建设工程规划方案图纸优化备案公示

项目名称：兴宁市刁坊镇横江岭村“三旧”改造项目

公示内容：建设工程规划方案图纸优化备案公示

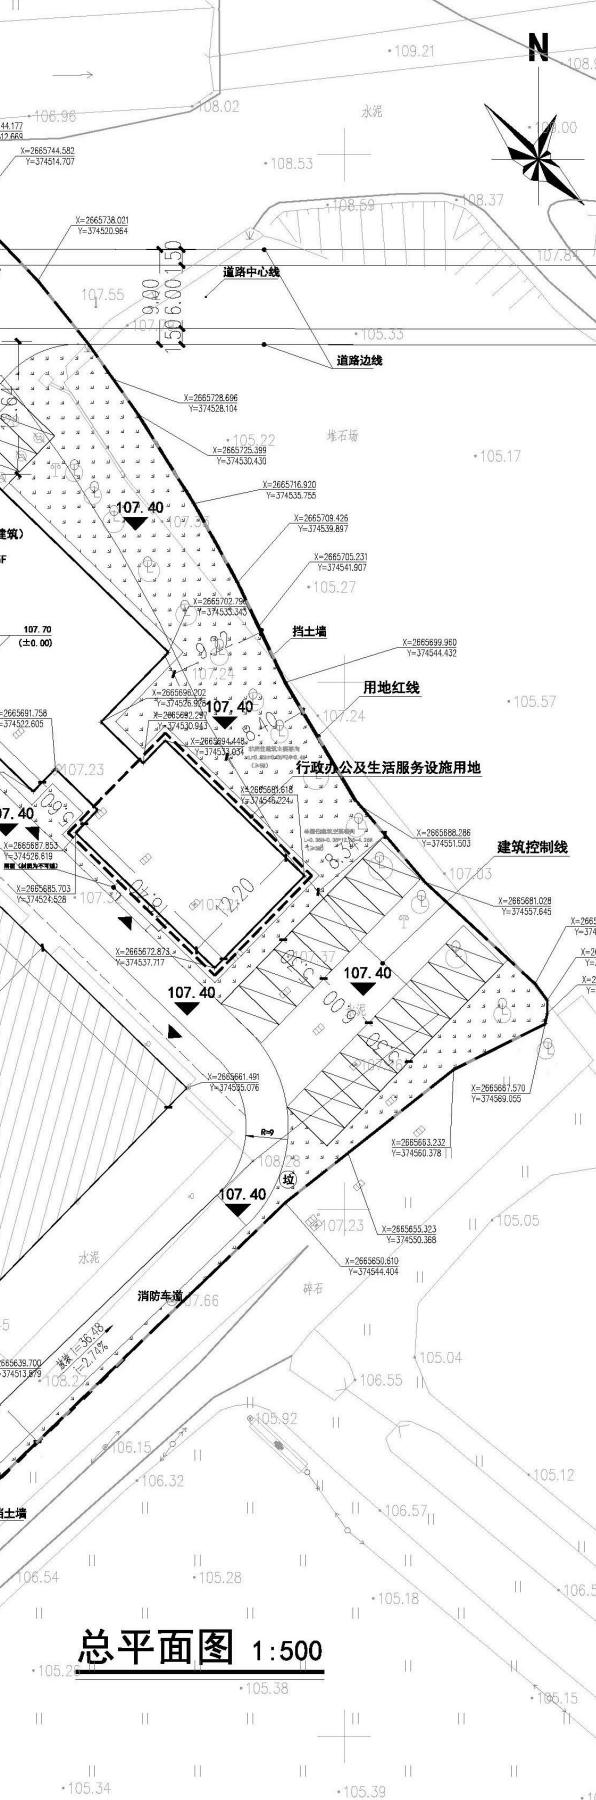
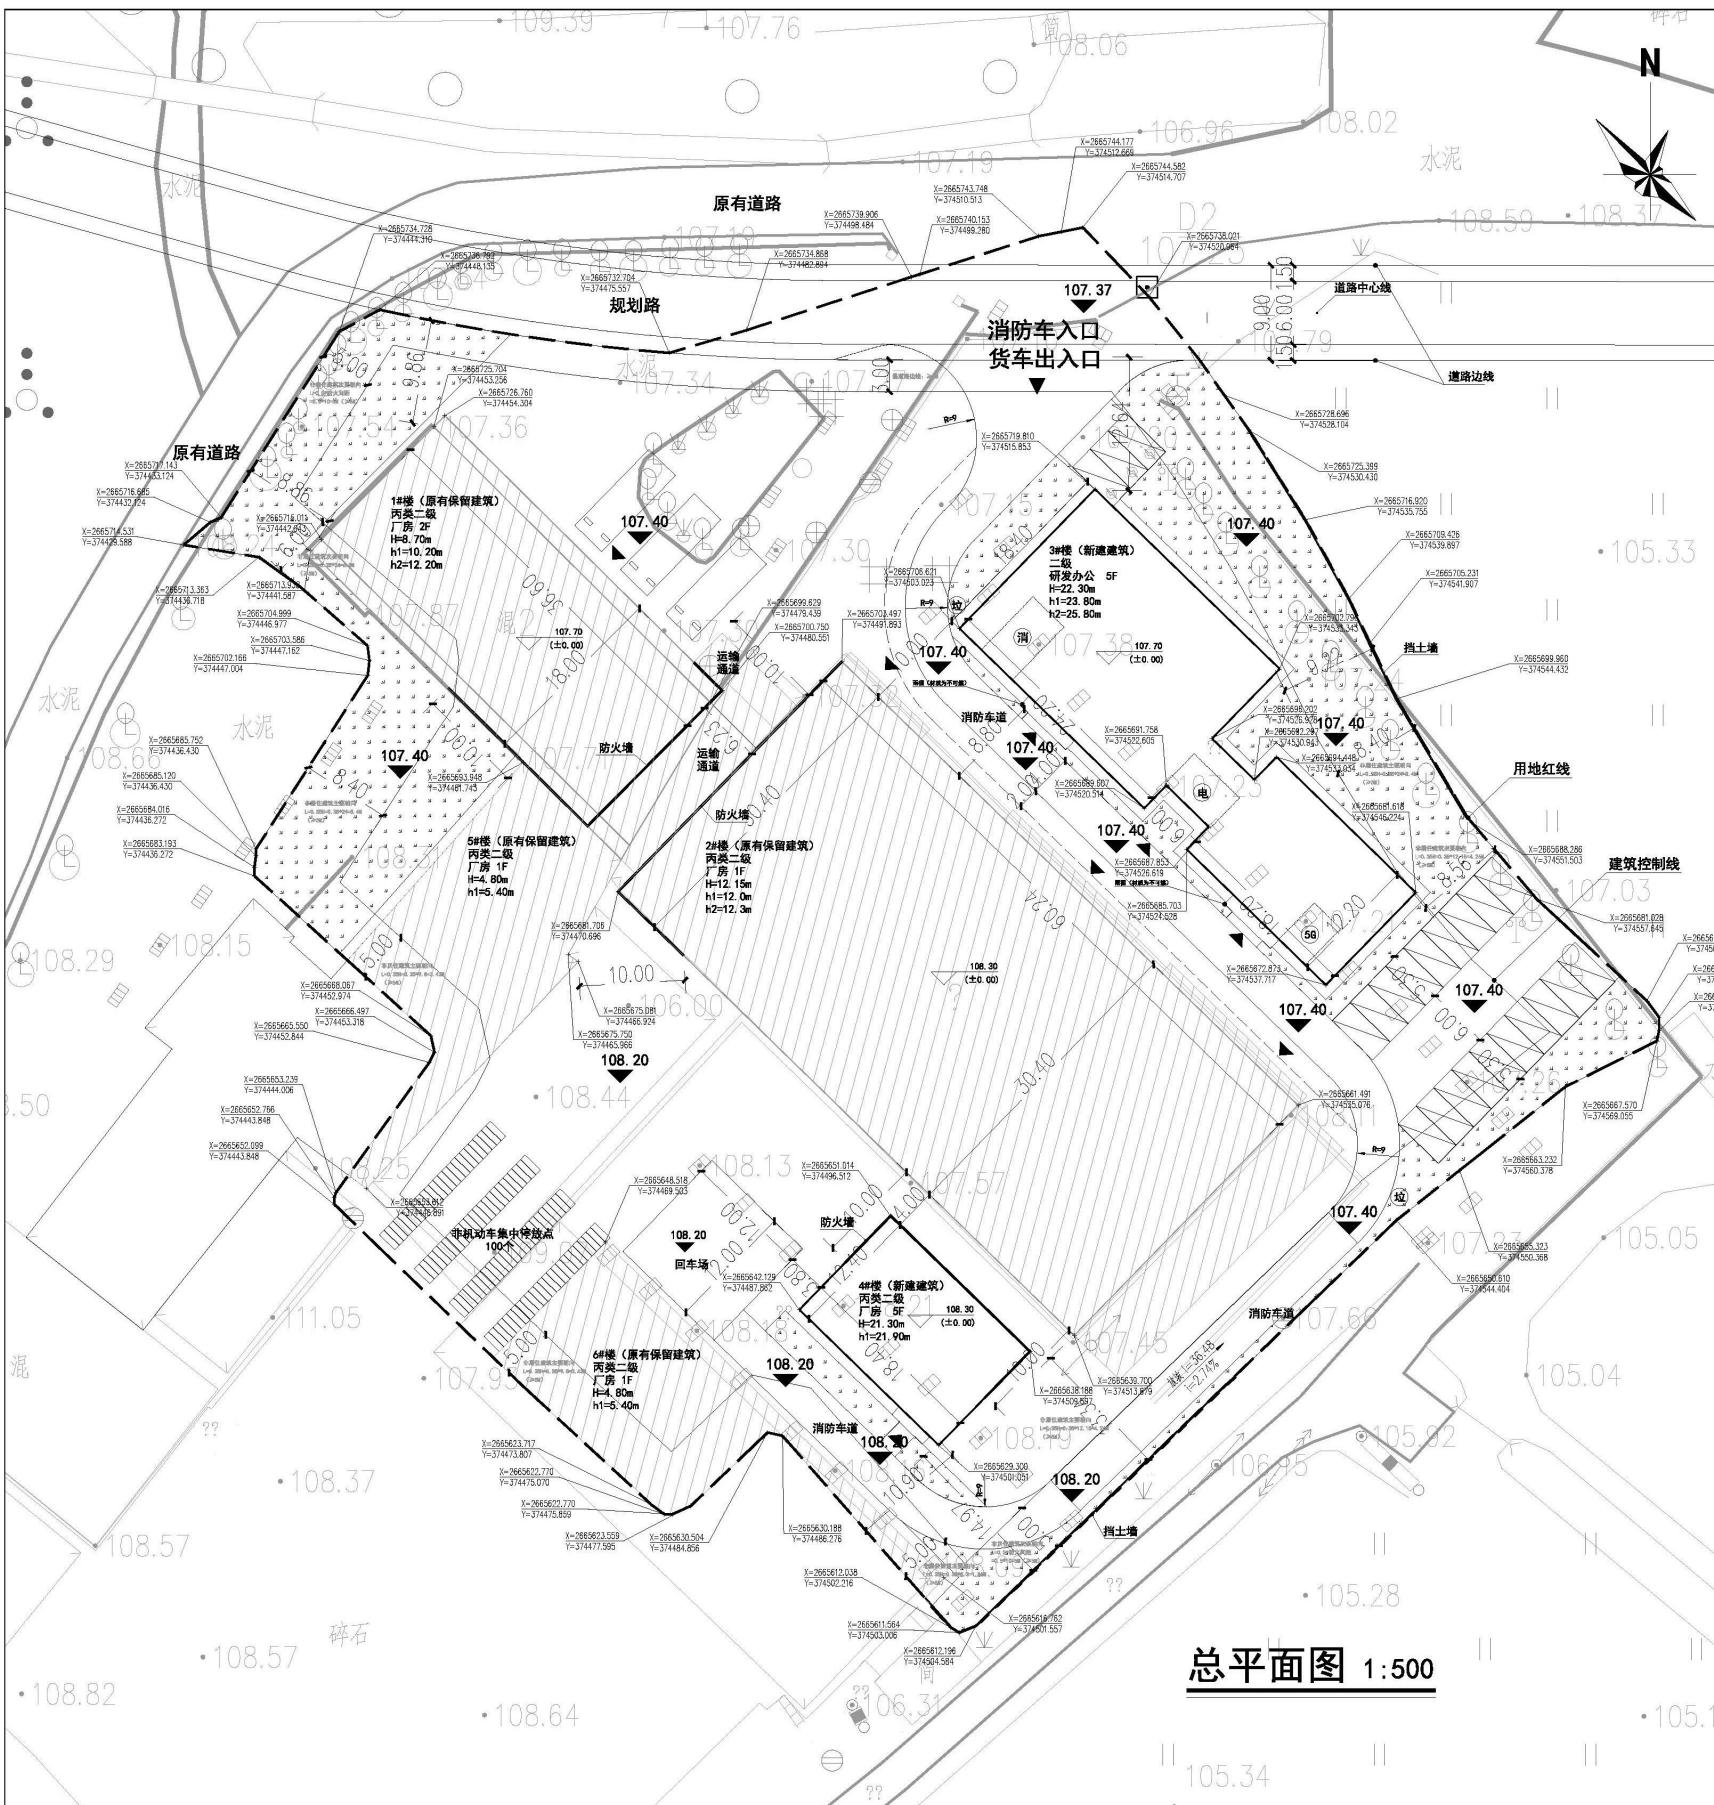
二、优化内容：优化前消防控制室、5G用房位于3#楼一层，优化后消防控制室和5G用房位于1#楼一层东北角；原2#楼设置的配电间取消，将其设置于3#楼一层；1#楼西侧减少一跨，北面设置两部外置疏散钢梯；去掉1#楼与2#楼之间的运输通道；1#楼优化前绝对标高为107.70，室外为107.40；1#楼优化后绝对标高为108.30，室外为108.20；2#、5#、6#楼结构类型原为框架结构，现改为钢结构。
